改善箇所説明図

代表型式：カトウ JDS-KRC005

詳細図

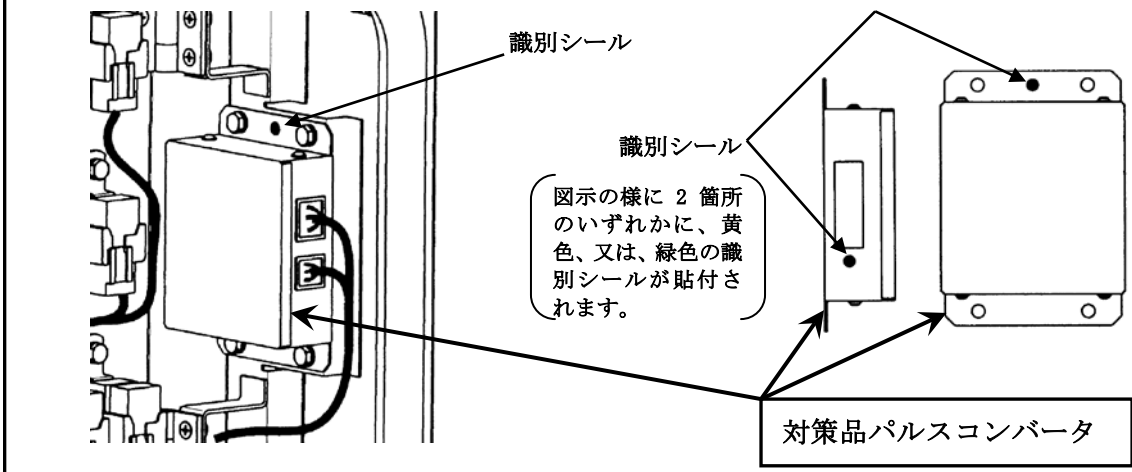
車速信号を変換して車速を表示させるパルスコンバータにおいて、内部素子の電圧変化に対する対応能力が不十分なため、当該素子が焼損し、速度表示できなくなるおそれがある。

全車両、パルスコンバータを確認し、サージ対応を施した対策品の識別シールがない場合、対策品のパルスコンバータと交換する。

識別：改善措置作業完了車には、識別シールを貼付した対策品に交換し、識別する。
